ODPOWIEDŹ NA PYTANIA

W związku z pytaniem skierowanym do Zamawiającego w postępowaniu pn. „Budowa/Modernizacja Centrów Integracji Aktywności Społecznej (CIAS) na obszarach wiejskich w gminie Jaworzyna Śląska” działając na podstawie art. 135 ust. 2 ustawy z dnia 11 września 2019 roku – Prawo zamówień publicznych (Dz. U. z 2021 r. poz. 1129) Zamawiający udziela następujących odpowiedzi:

widok i rzut zadaszenia nad wejściem

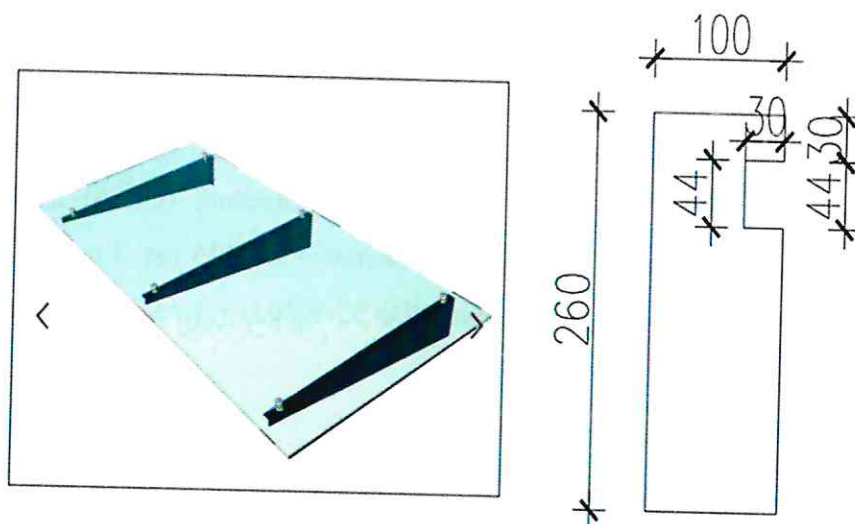
- 1. Czy zadaszenie wejścia do budynku ma być ujęte w ofercie? Jeżeli tak to prosimy o szczegóły dotyczące zadaszenia.*
- 2. Czy sufit podwieszany ma być w jakiej klasie odporności ogniowej?*
- 3. Czy w ofercie należy uwzględnić wykonanie instrukcji pożarowej i dostawę oraz montaż wyposażenia p.poż?*

Ad. 1 Tak, Zamawiający wymaga aby Wykonawca uwzględnił w swojej ofercie koszty związane z wykonaniem i montażem zadaszenia ze szkła bezpiecznego - z dwóch tafli szkła hartowanego połączonych ze sobą trwale folią z montażem zadaszenia na wspornikach stalowych, które należy zabezpieczyć przed korozją. Należy zastosować typowe rozwiązanie o minimalnych parametrach jak poniżej:

zadaszenie nad wejściem

Daszek wykonany w technologii VSG-ESG 66.2. VSG-ESG - z dwóch tafli szkła hartowanego (w tym przypadku są to dwie tafle szklane hartowane każda o grubości min 6 mm) , połączonych ze sobą trwale specjalną folią (min 2 folie).

Brama garażu:

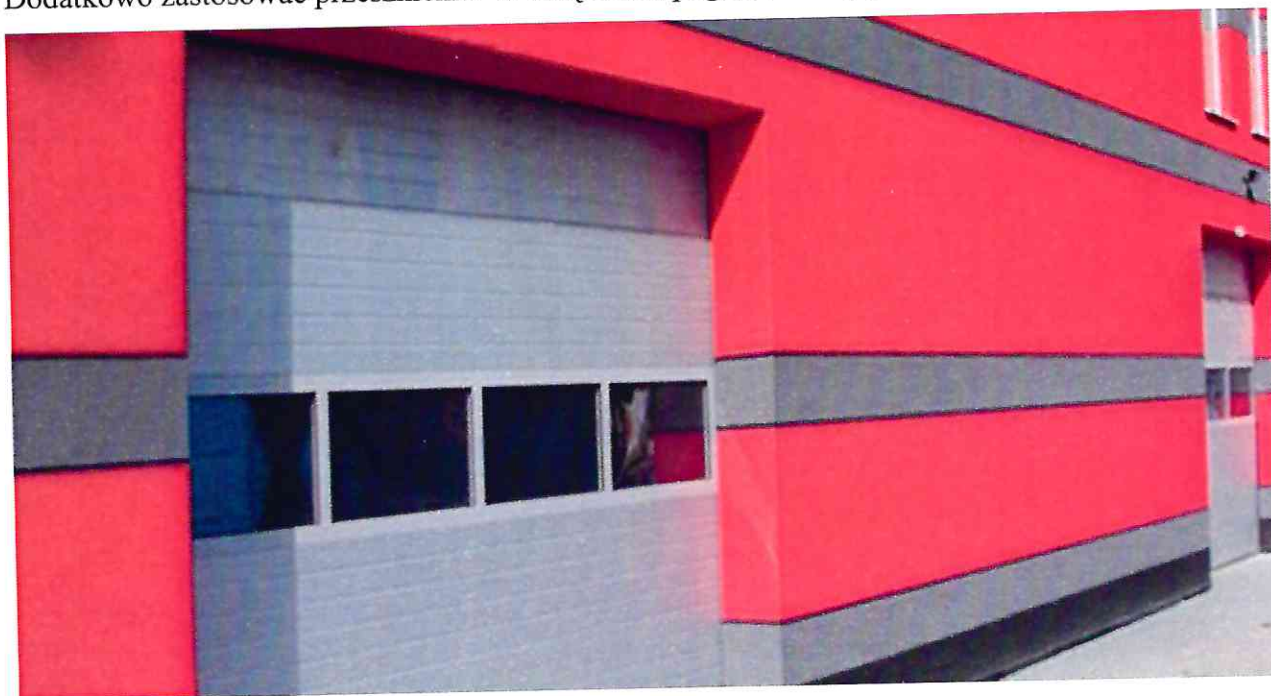
1. W zamieszczonej dokumentacji jest informacja dotycząca docieplenia ścian zewnętrznych wełną mineralną grubości 20cm, natomiast na rzucie parteru są narysowane pasy szerokości 2 m z wełny mineralnej, a na przekroju (przegroda zewnętrzna S2) jest zapis o styropianie. Czy elewacja ma być docieplona w całości wełna mineralna czy tylko w części? Prosimy o podanie parametrów warstwy docieplenia (współczynnik przewodzenia ciepła) – ścian i dachu.
2. Prosimy o podanie parametrów oraz szczegółów dotyczących stolarki drzwiowej i bramy segmentowej (kolory, wyposażenie).
3. W opisie technicznym jest informacja, że tynki mają być cementowo wapienne, natomiast na przekroju jest informacja o tynkach gipsowych. Czy Zamawiający dopuszcza zastosowanie tynków wewnętrznych gipsowych?
4. Prosimy o szczegółowe rysunki balustrad wewnętrznych i zewnętrznych.

Ad. 2 Stolarka drzwiowa oraz brama w kolorze szarym/ srebrnym.

- skrzydło bramy wykonane z paneli stalowych 40 mm lub 60 mm wypełnionych bezfreonową pianką poliuretanową;
- konstrukcja z elementów stalowych ocynkowanych;
- skrzydło bramy porusza się wzdłuż prowadnic pionowych i poziomych podsufitowych;
- brama uszczelniona na całym obwodzie;
- w dolnym panelu zamontowana uszczelka przylegająca do podłoża;
- uszczelnienie pomiędzy górnym panelem, a nadprożem poprzez uszczelkę montowaną do górnego panelu lub mocowaną do nadproża;
- panele mają posiadać zabezpieczenie kształtowe uniemożliwiające przytrzaśnięcie palców oraz uszczelki w miejscu styku dwóch paneli;
- brama segmentowa w wersji automatycznej.

Elementy konstrukcyjne bramy wykonywane ze stali ocynkowanej (prowadnice, elementy łączące) lub z blachy stalowej ocynkowanej i powlekanej farbami poliestrowymi (panele).

W segmentach stalowych zastosowano specjalny system wielowarstwowego zaginania blachy, który zapewnia bardzo stabilne mocowanie zawiasów.

Dodatkowo zastosować przeszklenia. W załączeniu poglądowe zdjęcie.
